<b>Nº DO PROCESSO</b> 31.00668074/2025-68	<b>NÚMERO DO PROTOCOLO</b> 31.00668074/2025-68 (ticket)	<b>COMPETÊNCIA</b> Originária
<b>RAZÃO SOCIAL / NOME FANTASIA</b> CGM Broker Empreendimentos Imobiliários Ltda.		
<b>CNPJ</b> 50.747.595/0001-11	<b>ENDEREÇO</b> Rua Zilah Rodrigues, nº 172, Bairro Havaí, CEP 30.570-360, Lote 015, Quarteirão 057, Zona Fiscal 506, Regional Oeste	
<b>RESPONSÁVEL LEGAL</b> CGM Broker Empreendimentos Imobiliários Ltda.	<b>RESPONSÁVEL TÉCNICO</b> Amanda Bosco Ribas - CAU A455881 Graziella do Nascimento Santos - CREA MG 226382D Pedro Henrique Rabelo Marazzi - CREA 362002MG	
<b>FASE DO LICENCIAMENTO</b> Autorização para ocupação de em ARA (APP de curso hídrico)		<b>ETconamaAPA</b> 2ª análise

Este parecer se trata da 2ª análise de autorização para ocupação do Lote 015, inserido no Quarteirão 057, Zona Fiscal 506, Regional Oeste, correspondente à Rua Zilah Rodrigues, nº 172, Bairro Havaí. Por possuir APP de curso d'água em seu interior, o local é classificado como Área de Relevância Ambiental e será analisado sob esse aspecto.

Figura 02: Zoneamento do local. Fonte: BH Map, 2025.

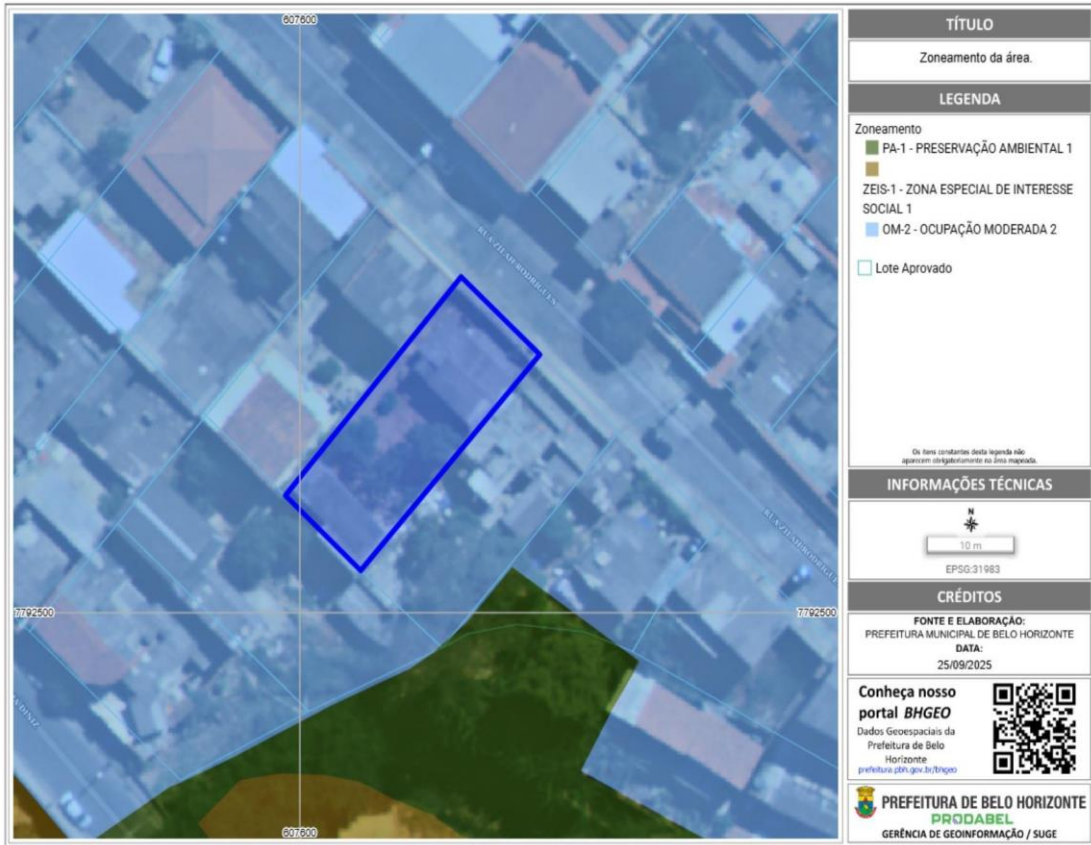
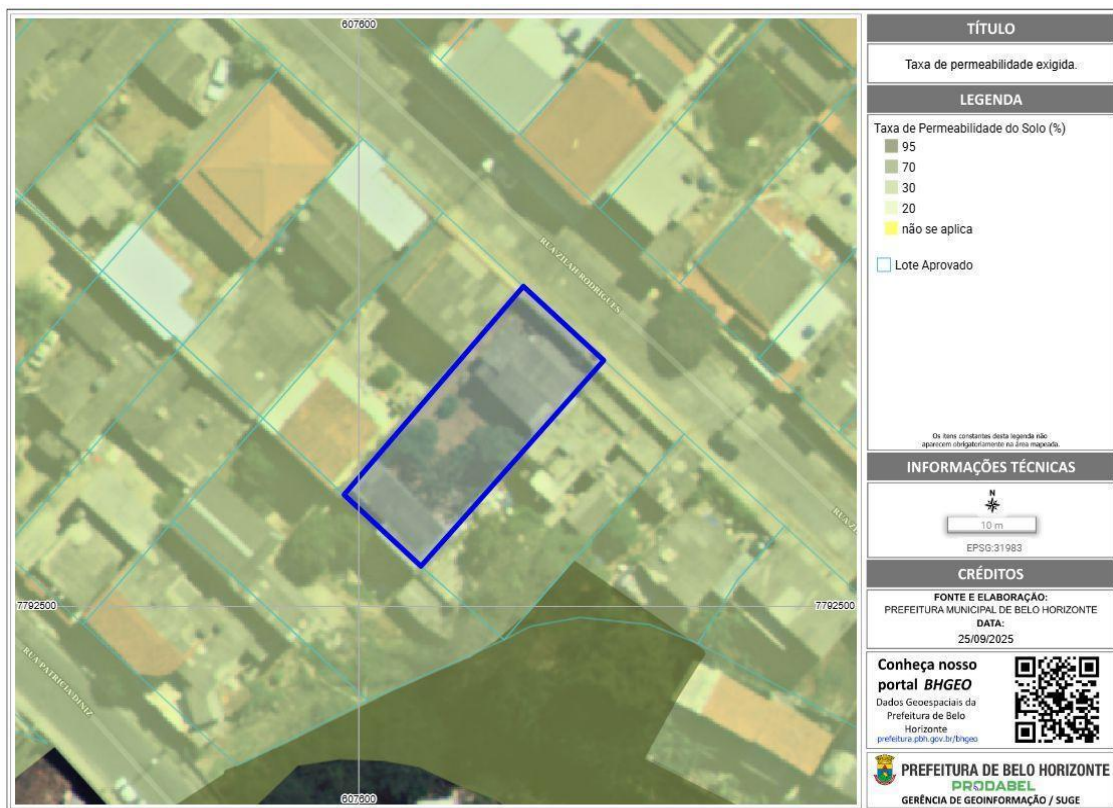
De acordo com o Plano Diretor (Lei Municipal nº 11.181/19), o lote está em zona de Ocupação Moderada 2 (OM-2), em que terrenos com área maior que 360m<sup>2</sup> exige-se 20% de permeabilidade, enquanto que para aqueles com área menor ou igual a 360m<sup>2</sup>, a exigência é de 10% (Figuras 02 e 03).

**Figura 04:** Risco associado à escavação incidente no local. **Fonte:** BH Map, 2025

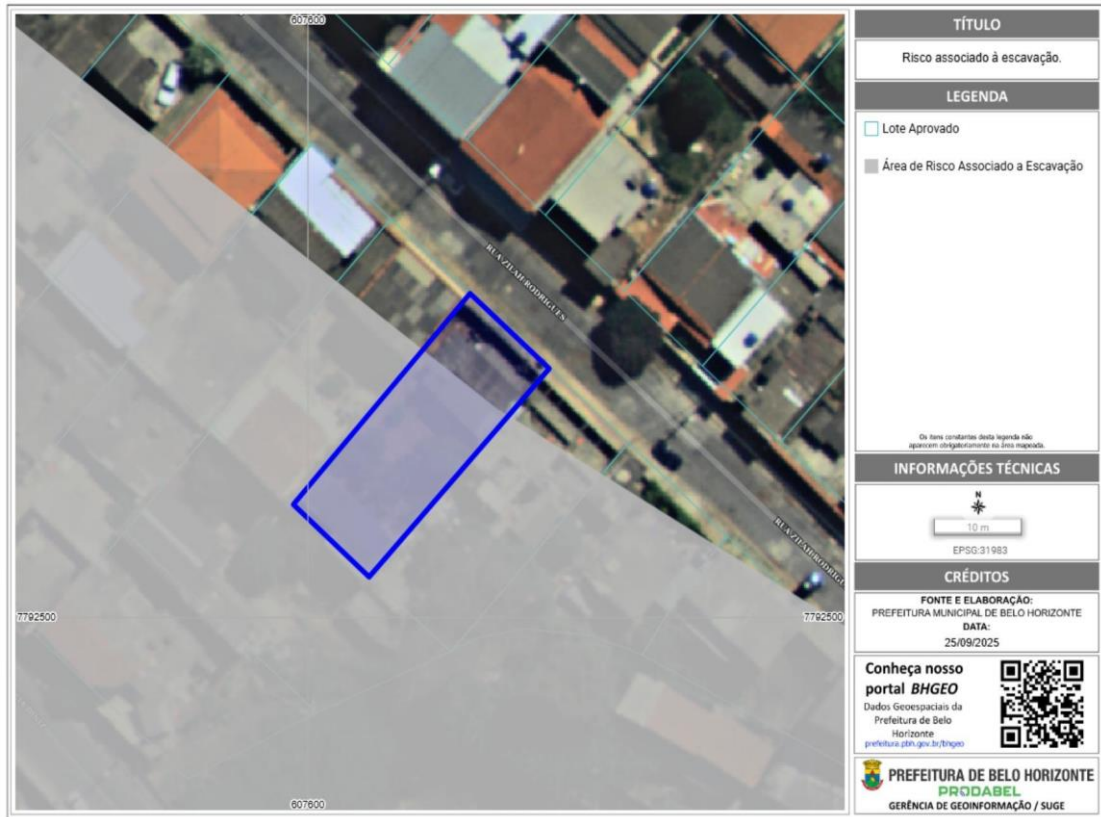
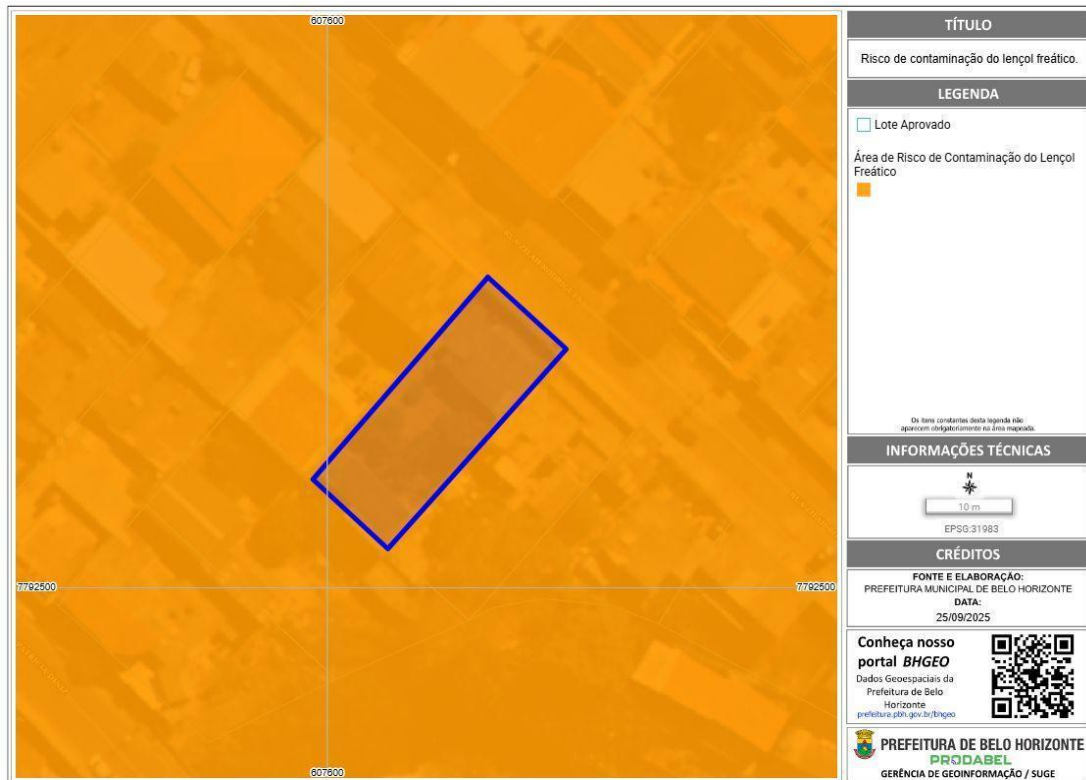
Ademais, sobre o lote recai risco associado à escavação e à contaminação do lençol freático (Figuras 04 e 05).

**Figura 06:** Levantamento planialtimétrico do terreno. Fonte: arquivo REV1\_26-06-2025\_BAIRRO\_HAVAI\_L15\_Q57\_RUA\_ZILAH\_RODRIGUES\_PU\_27-06-2023-Model\_assinado (1).pdf.

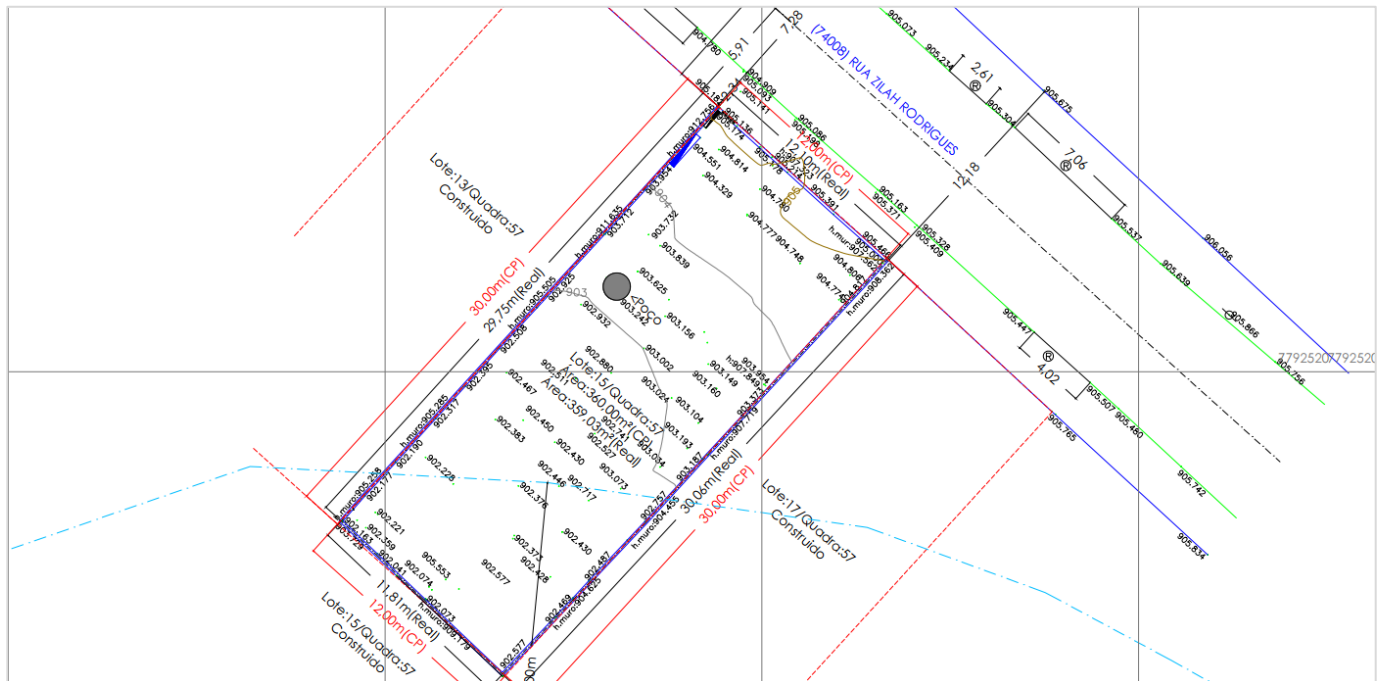
Conforme levantamento planialtimétrico, de responsabilidade técnica de Graziella do Nascimento Santos, CREA-MG nº MG-226382/D, ART nº MG20232206632, a topografia do lote apresenta declive no sentido da testada para os fundos, com desnível aproximado de 3 m ao longo do terreno. As cotas mais elevadas ocorrem junto ao alinhamento viário, enquanto a porção posterior, mais próxima à APP e ao fundo de vale, apresenta cotas inferiores (Figura 06).

**Figura 08:** Planta de situação da edificação da **segunda** proposta apresentada. **Fonte:** Requerente (Arquivo "Situação SMMA.pdf") - Adaptado, 2026.

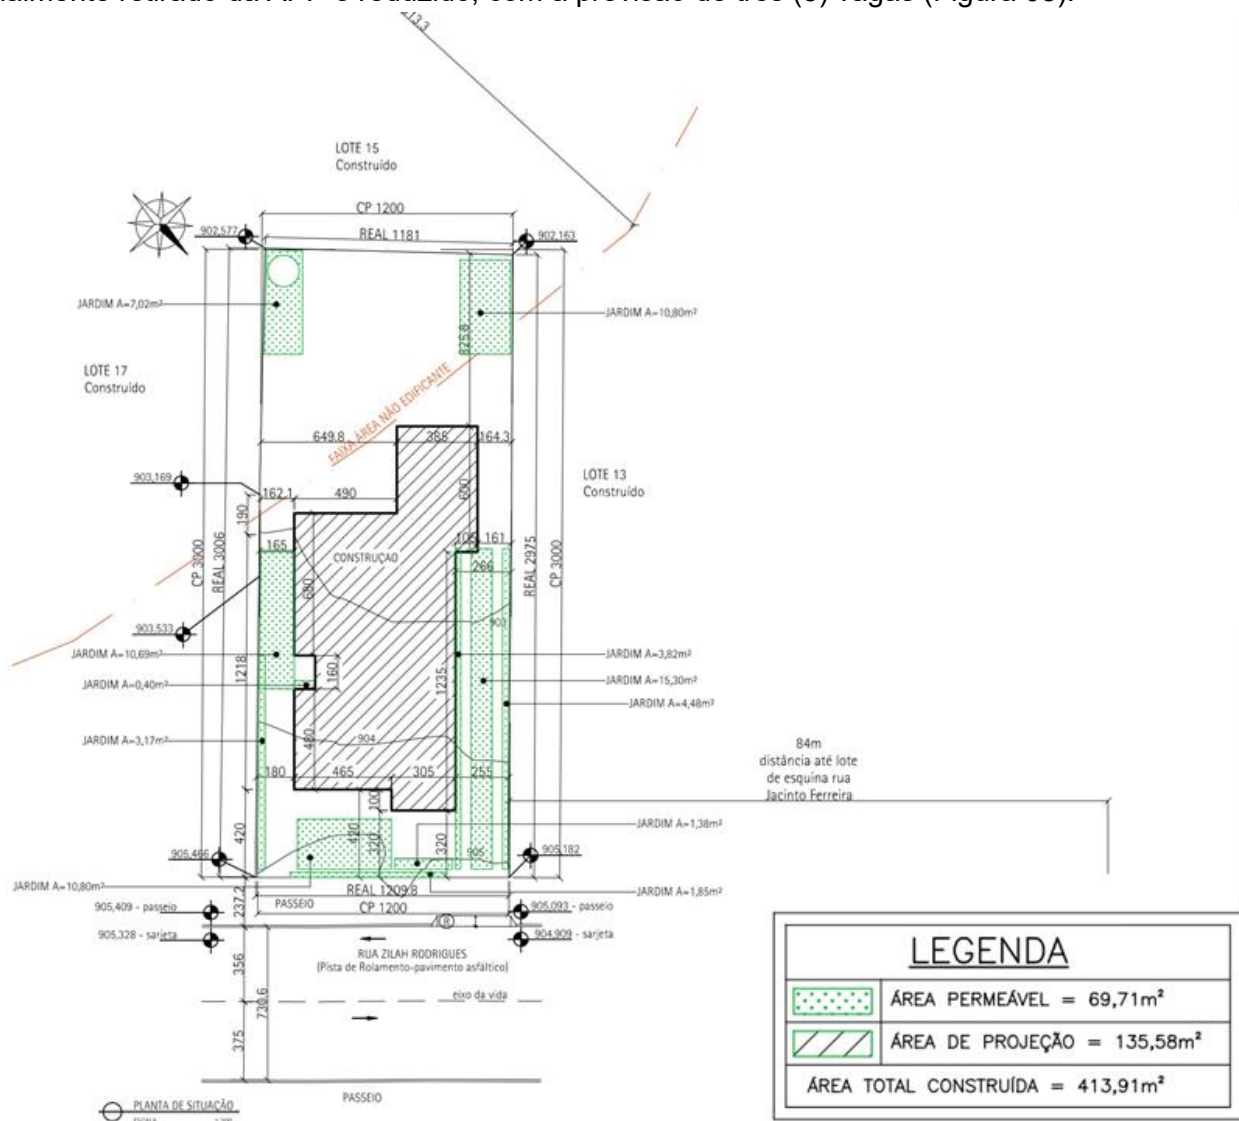
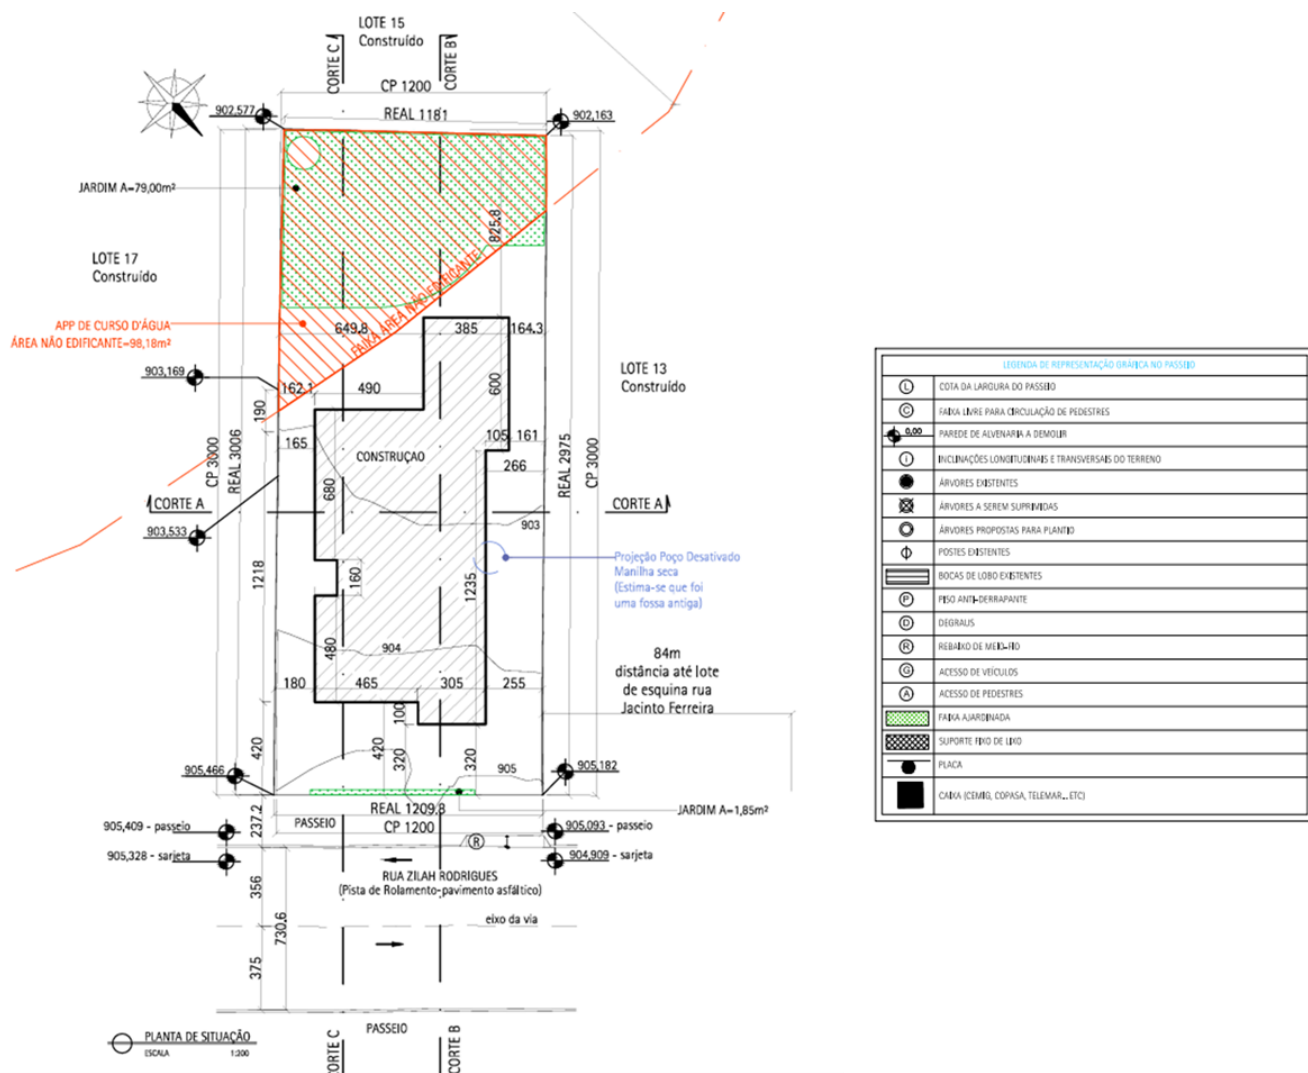
Na primeira proposta, estava prevista a inserção do estacionamento do prédio em área de APP, com vaga para seis (6) carros (Figura 07). Na proposta atual, apenas o estacionamento foi reconfigurado. Este foi parcialmente retirado da APP e reduzido, com a previsão de três (3) vagas (Figura 08).

**Figura 12:** Comparativo entre a proposta original e a proposta revisada, evidenciando, nos perfis longitudinais, a retirada da indicação de aterro e a melhor adaptação da implantação à conformação topográfica existente.

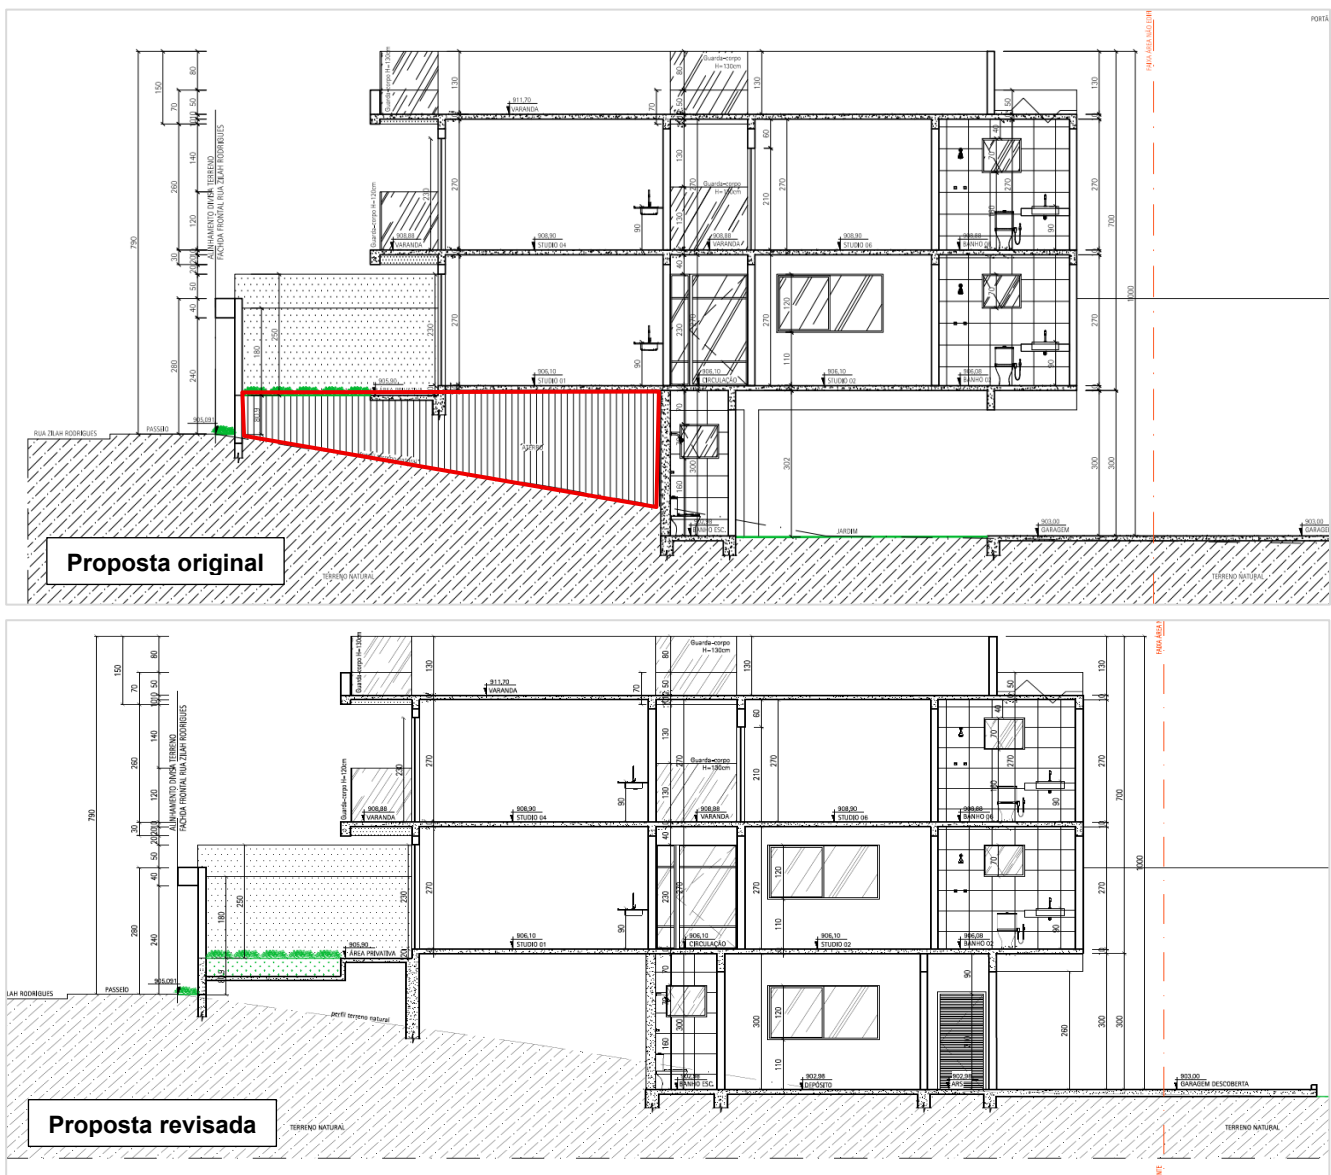
Na 1ª análise, foi solicitada a apresentação de projeto de movimentação de terra e documentação complementar, uma vez que o projeto então apresentado indicava corte e aterro, além de o lote estar inserido em área com risco associado à escavação e à contaminação do lençol freático.

Em resposta, o interessado apresentou proposta revisada, sem previsão de movimentação de terra, adotando a conformação topográfica atual do lote, já alterada em razão da ocupação anterior. Observa-se que, no corte anteriormente apresentado, havia indicação de aterro sob parte da edificação. Na proposta revisada, essa indicação foi retirada, sendo representada a manutenção do perfil do terreno natural e a ocupação dos níveis inferiores sem alteração relevante da conformação topográfica do lote (Figura 12).

Dessa forma, considerando que a implantação atualmente proposta não envolve terraplenagem, não se aplica a exigência de projeto de movimentação de terra e demais documentações relacionadas.

Diante da alteração da proposta e dos documentos apresentados, considera-se atendida a pendência relativa à movimentação de terra e risco geológico para a solução atualmente analisada.
